**SERVICE DÉPARTEMENTAL
D'INCENDIE ET DE SECOURS**

Objet : Avis relatif au Permis d'Aménager PA n° 059 532 24 O0001
Date d'arrivée au SDIS : 22 octobre 2024 par PLAT'AU

<u>COMMUNE</u> :	SAINT-GEORGES-SUR-L'AA
<u>Adresse</u> :	Rue du Guindal
<u>Demandeur</u> :	SAS PLEIN AIR DES RIVES DE L'AA M. Jean-François MAES
<u>Coordonnées</u> :	188 Route d'Uxem – Lieu-dit Le Bois Brûlé 59254 GHYVELDE

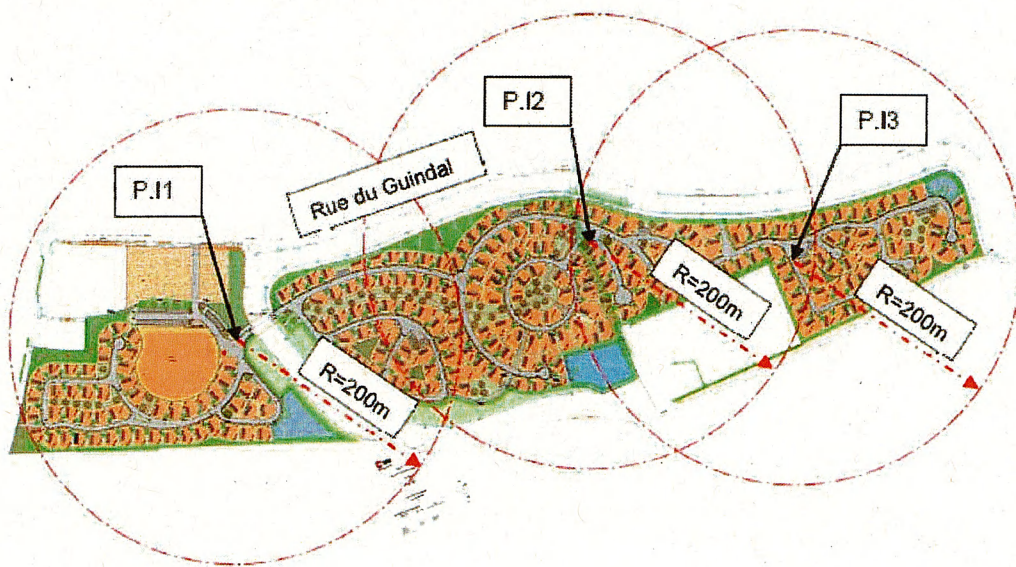
Le dossier déposé par le demandeur indique l'implantation de trois poteaux incendie (1 entrée de l'ilot 1, 1 à côté de l'emplacement 106 et 1 face à l'emplacement 134) pour couvrir l'ensemble du projet. Ils seront alimentés par une canalisation d'eau potable de diamètre Ø150 tirée depuis le réseau existant rue du Guindal.

Par ailleurs le dossier prévoit que le SDIS confirme la position et les conditions de raccordement de ces poteaux incendie, et la nécessité ou non de prévoir un poteau incendie ou une réserve incendie supplémentaire dans l'emprise du projet.

Rappel : La distance séparant le PEI du risque est mesurée en utilisant un cheminement praticable par les sapeurs-pompiers, et non dans un rayon de 200 m comme indiqué dans le programme des travaux (PA8).

En application du RDDECI, et au vu du dossier et des éléments connus, le projet relève du risque courant faible. En conséquence, le volume d'eau pour assurer la DECI du projet doit être de **30 m³** utilisables pendant **une** heure (soit un débit de **30 m³/h**) répartis sur 1 Point d'Eau Incendie (PEI) situé à une distance de **400 m** maximum des emplacements et **200 m** des bâtiments (cf. grille de couverture 2.5 et 2.11).

- S'assurer que le débit minimum délivré par le réseau d'adduction d'eau aux poteaux d'incendie prévus soit de 30 m³/h. Dans le cas contraire Il y aura lieu de prévoir un autre type de points d'eau incendie après avis du SDIS du Nord.
